# 新竹縣政府工程查核代表照片表

工程名稱：112 田徑場跑道修繕工程

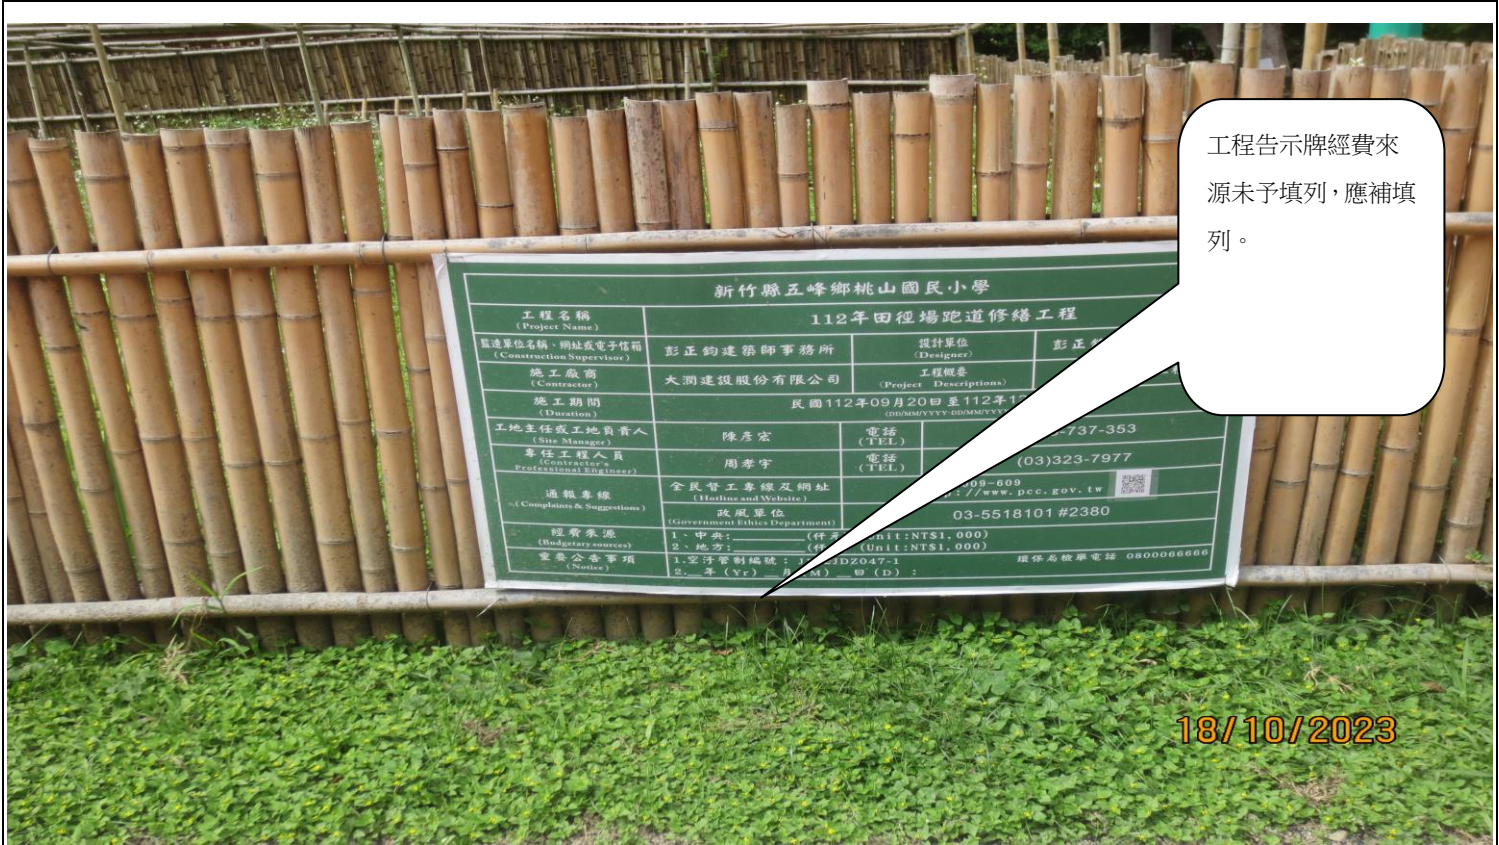
植草區域土壤部分表面不平整，有土壤流失且有汙染步道之疑慮。
